Selbstbeschreibung unserer Barrierefreiheit - Zusammenfassung der Antworten

Hinweise auf mögliche Mängel

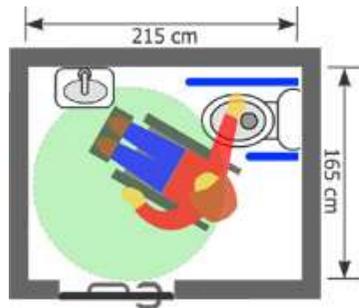
Mangel (nicht angekreuzt): Die Tür geht nach außen auf: bei k.A
Hinweis: Sie haben nicht angegeben, dass Ihre WC-Tür nach außen aufgeht. Bedenken Sie, dass eine WC-Türe, welche nach innen aufgeht, die Bewegungsfläche und den Wendekreis innerhalb des WCs einschränkt. Sie sollten versuchen, diesen Mangel umgehend zu beheben.

Mangel (angekreuzt): Der Raum ist kleiner als 165x215 cm: Ja
Hinweis: Die Raumgröße Ihres WCs entspricht nicht der aktuellen ÖNorm B1600. Hier sind mindestens 165x215 cm vorgeschrieben. Sie sollten versuchen, diesen Mangel bei den nächsten Renovierungsarbeiten zu beseitigen.

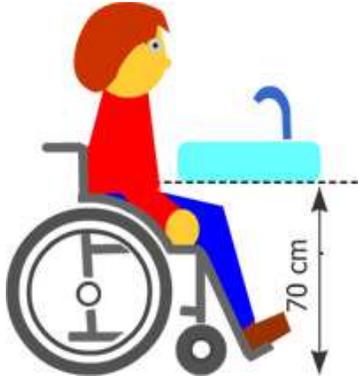
Mangel (nicht angekreuzt): Es existieren stabile Haltegriffe auf beiden Seiten: k.A

Hinweis: Sie haben nicht angegeben, dass es stabile Haltegriffe in Ihrem WC gibt. Die Haltegriffe sind nötig um Menschen im Rollstuhl das Überwechseln auf die WC-Schale zu ermöglichen.
